**前回の審議におけるコメント回答について
(伊方3号機耐震裕度2倍確保に係る取組みについて)**

**平成25年10月16日
四国電力株式会社**

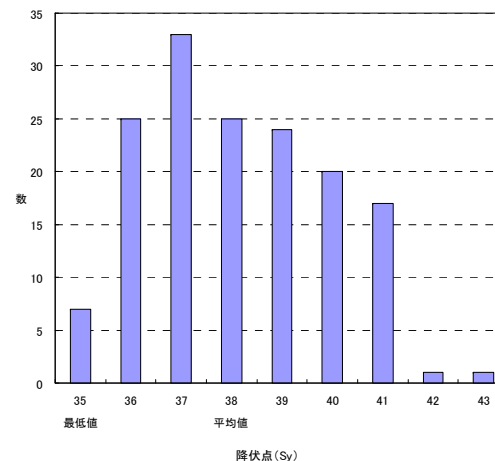
Q4:再生熱交換器の耐震裕度評価において摩擦力を考慮するのであれば、応答として生じる回転などの影響を全て考慮しないと、是非が検討できないのではないか。
(森委員)

A4:今回実施した評価では、水平方向地震加速度および鉛直方向地震加速度により、脚部に作用する曲げ応力、圧縮応力、せん断応力について算出し、組み合わせ応力に対する評価及び座屈評価を実施しています。このため、地震による応答として生じる回転などの影響を全て考慮したものとなっています。
評価の詳細は添付資料をご確認ください。

コメントQ6回答 座屈モードの確認と初期不整の与え方

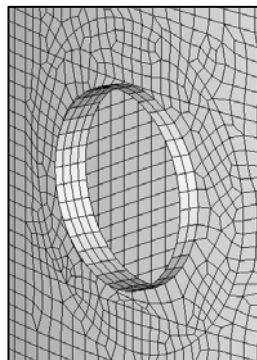
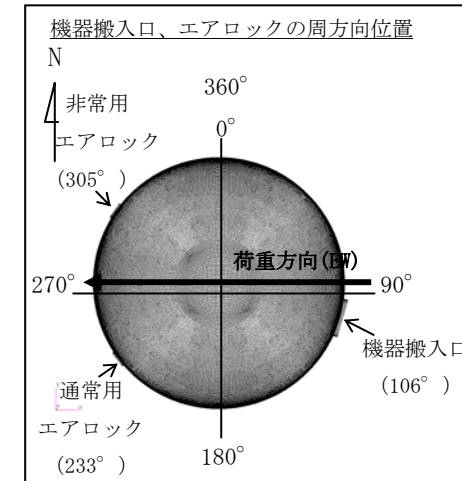
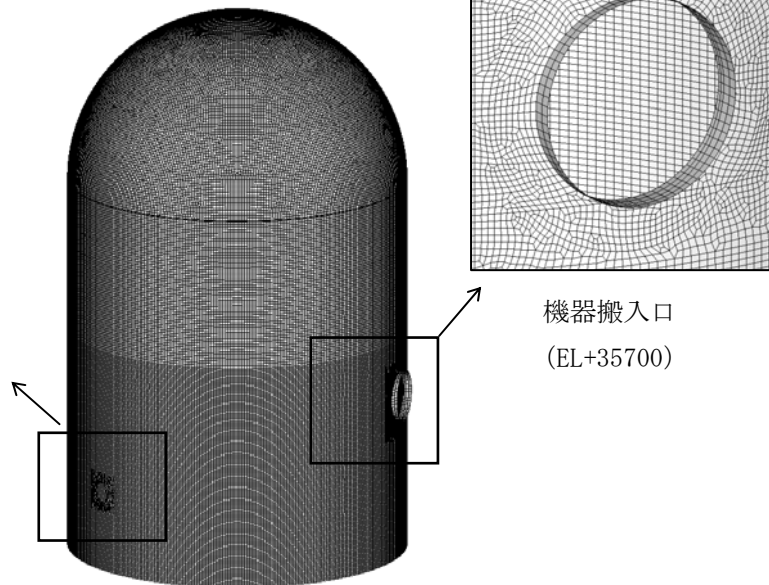
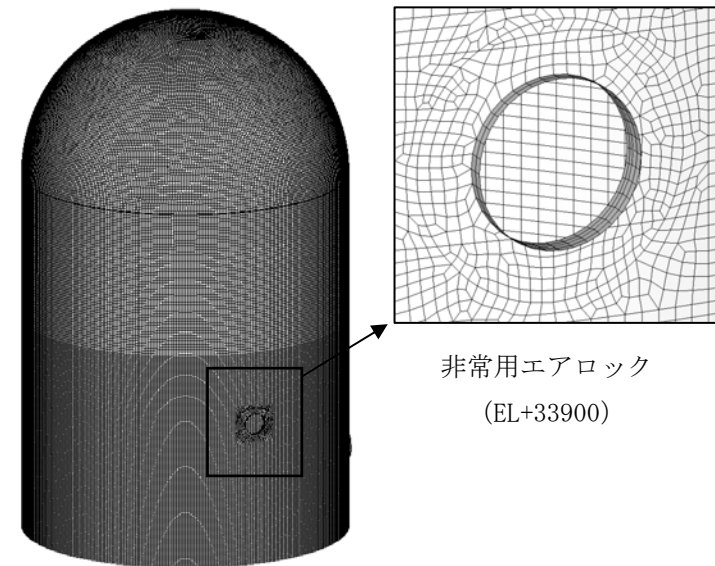
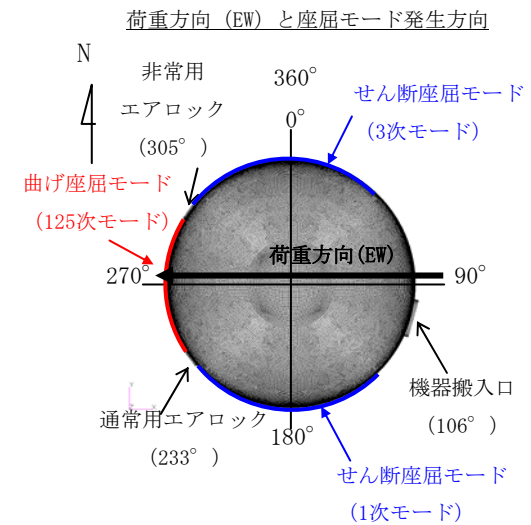
Q6:・格納容器の評価で、有限要素を用いる場合には、座屈モードを低次から高次まで出して、それらがきちんと出ているか情報提供してもらいたい。
・最大初期不整の不整分も、座屈モードで最も反映される場所に、最も都合が悪いように入れなければならないと思う。
(森委員)

A6:○FEM解析に入力する初期不整のモードを求めるため、弾性座屈固有値解析を実施しており、座屈モードを低次から高次まで確認しています。
○本解析の結果、最低次のせん断座屈モードは1次、3次モードであり、加振直角方向に片側ずつ発生するため、その両側に初期不整を与えています。
○また、最低次の曲げ座屈モードは125次モードであり、これらを重畳させ、初期不整を解析モデルに予め与えています。
○なお、初期不整量は、据付寸法計測記録における最大初期不整量である38.4mmとしています。
○次頁以降に、評価概要についてお示しいたします。

○格納容器のFEM弾塑性座屈解析に入力する初期不整のモードを求めるため、以下に示す弾性座屈固有値解析を実施しています。

リングガーダ位置は、容器断面と比較して剛性が高く、また(重量が大きい)大きな水平荷重が発生するため、座屈モードの上端位置となると考えられる。そこで、本解析では、リングガーダ位置の高さで水平方向集中荷重を与える。

本解析によって得られた弾性座屈モードのうち、せん断座屈、曲げ座屈それぞれに対応した最低次の座屈モードを、FEM弾塑性座屈解析の初期不整モードに用いる。
